ECE/TRANS/WP.29/2009/64  
9 avril 2009

Proposition de complément 9 au Règlement n° 13-H  
(Freins des véhicules des catégories M<sub>1</sub> et N<sub>1</sub>)

Communication du Groupe de travail en matière de roulement et de freinage\*

Figure 1a. Caractéristique de la force à exercer sur la pédale pour obtenir la décélération maximale avec un système BAS de catégorie "A"

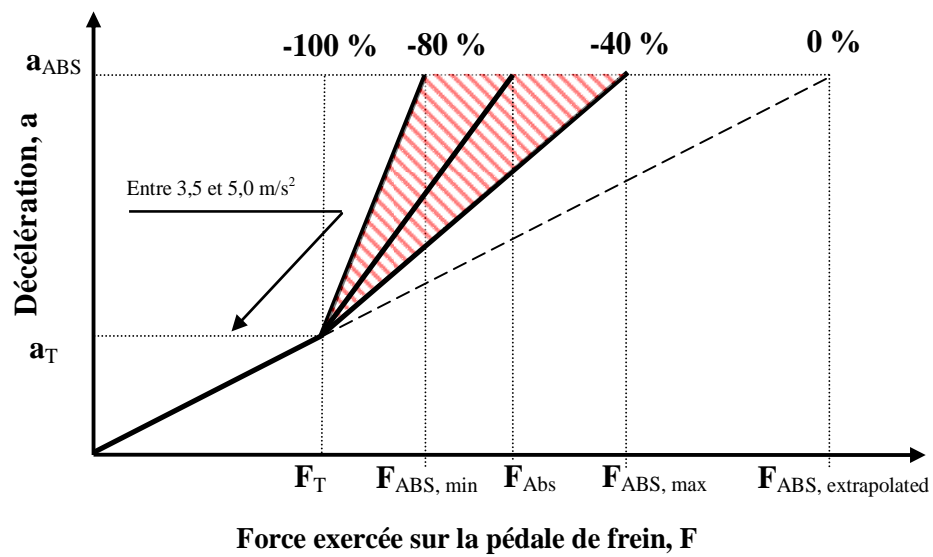
3.2.3  $F_T$  et  $a_T$  désignent la force de seuil et la décélération de seuil indiquées sur la figure 1. Leurs valeurs sont fournies au service technique au moment de la présentation de la demande d'homologation de type. La valeur de  $a_T$  doit être comprise entre  $3,5 \text{ m/s}^2$  et  $5,0 \text{ m/s}^2$ .

3.2.4 On trace une droite reliant l'origine au point de coordonnées  $F_T$ ,  $a_T$  (voir la figure 1). On définit  $F_{ABS, extrapolated}$  comme la valeur "F" (force exercée sur la pédale) au point d'intersection entre cette droite et la droite horizontale définie par  $a = a_{ABS}$ :

Figure 1b. Caractéristique de la force à exercer sur la pédale pour obtenir la décélération maximale avec un système BAS de catégorie "A"

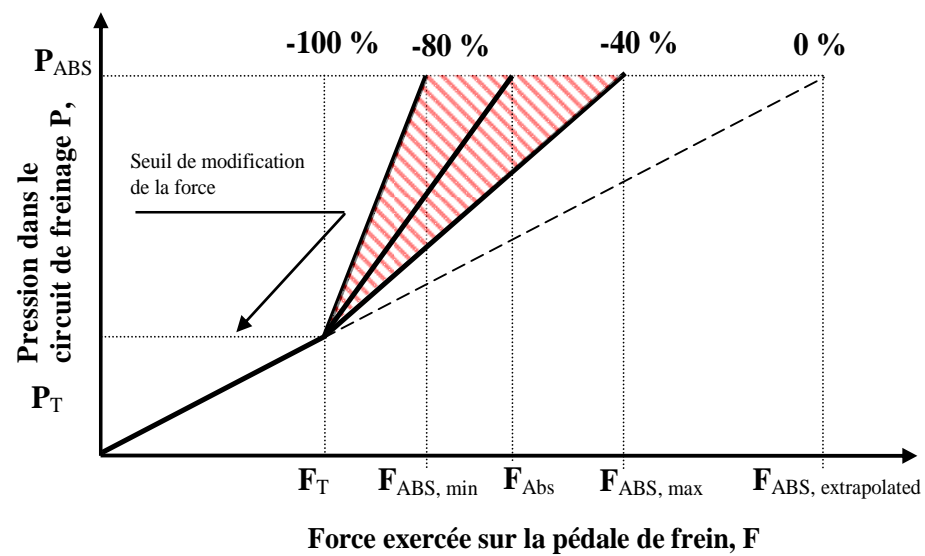
3.2.5.3 La figure 1b doit être établie conformément au paragraphe 3.2.4 mais en utilisant les mesures de la pression dans le circuit de freinage pour définir les paramètres énoncés au paragraphe 3.2.5 de la présente section où:

Figure 2. Essai 2 d'un système BAS de catégorie "B"

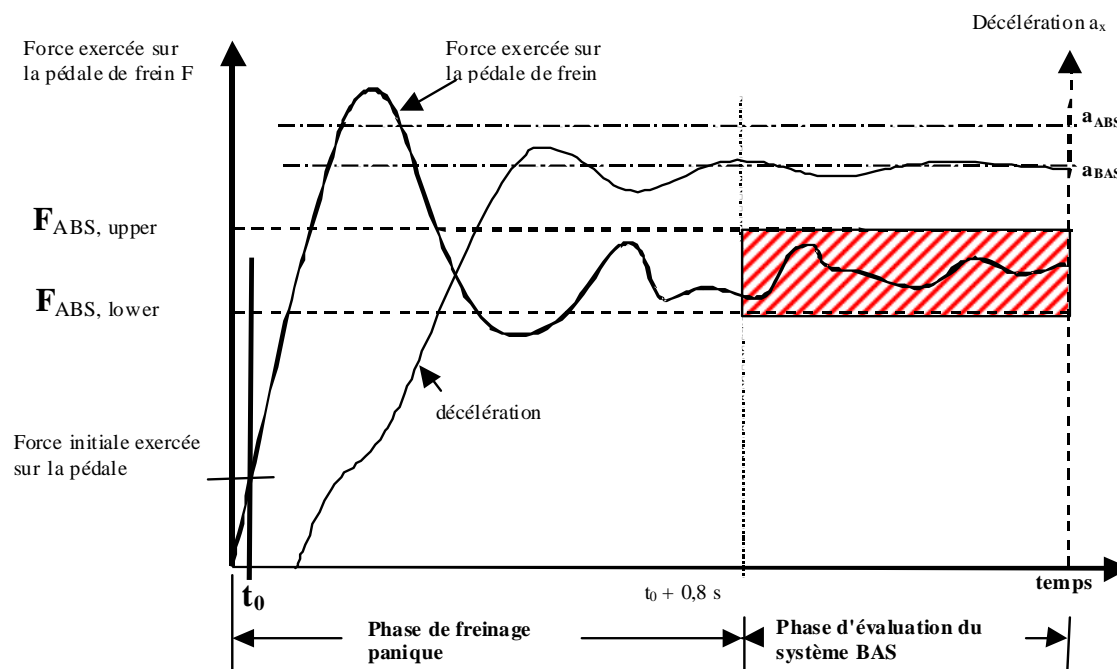
Le véhicule doit être conduit en ligne droite à la vitesse d'essai spécifiée au paragraphe 2.4 de la présente section. Le conducteur doit actionner la pédale de frein rapidement conformément à la figure 2, en simulant le freinage d'urgence de telle sorte que le système BAS soit activé et que le système antiblocage ABS exécute des cycles complets.

Après  $t = t_0 + 0,8$  s et jusqu'à ce que le véhicule ait ralenti pour atteindre la vitesse de 15 km/h, la force exercée sur la pédale de frein doit être maintenue dans une plage comprise entre  $F_{ABS, upper} (= 0,7 F_{ABS})$  et  $F_{ABS, lower} (= 0,5 F_{ABS})$ .

Figure 3. Plage de décélération pour la détermination de  $F_{ABS}$  et  $a_{ABS}$

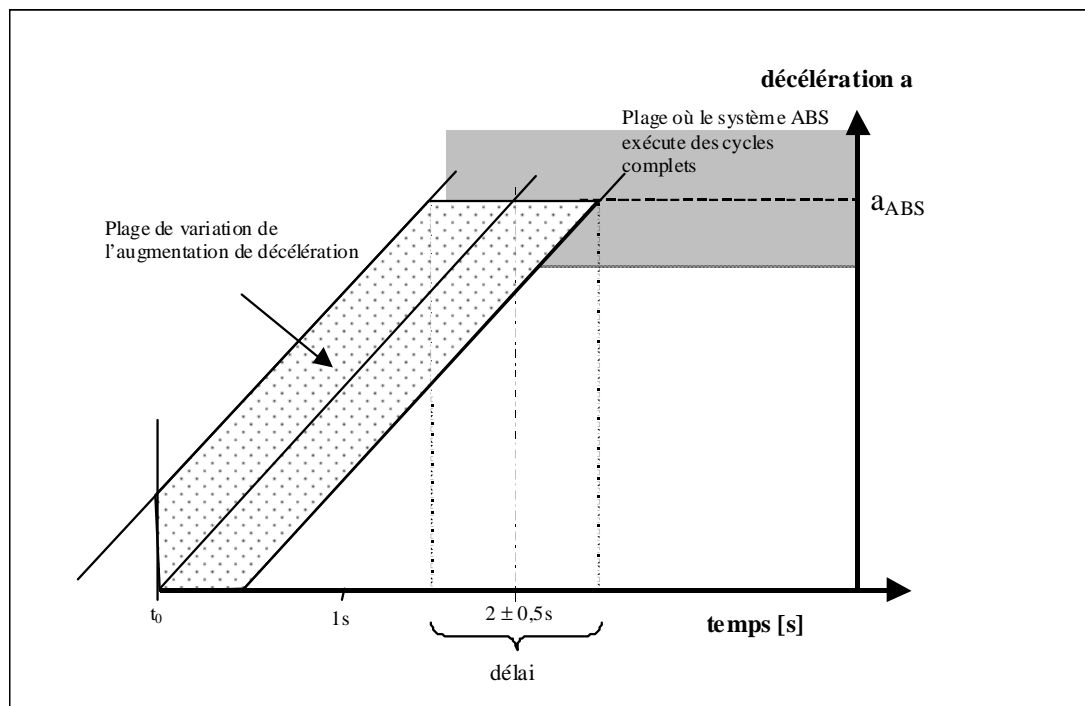
- 1.2 La pédale de frein doit être actionnée lentement (sans activation du système d'aide au freinage s'il s'agit d'un système de la catégorie "B" ou "C") pour obtenir une augmentation constante de la décélération jusqu'à ce que le système ABS exécute des cycles complets (fig. 3).

- 1.3 La décélération totale doit être obtenue dans un délai de  $2,0 \pm 0,5$  s. La courbe de décélération, enregistrée par rapport au temps, doit s'inscrire dans une plage de  $\pm 0,5$  s autour de la droite centrale qui, dans l'exemple de la figure 3, a pour origine l'instant  $t_0$  et croise la droite d'ordonnée  $a_{ABS}$  à l'instant 2 s. Une fois atteinte la décélération totale, la course de la pédale [ $S_p$ ] ne doit pas être diminuée pendant au moins 1 s. L'instant d'activation totale du système ABS est défini comme l'instant où la force exercée sur la pédale atteint la valeur  $F_{ABS}$ . La mesure doit se faire dans la plage prévue pour la variation de l'augmentation de décélération (voir la figure 3).
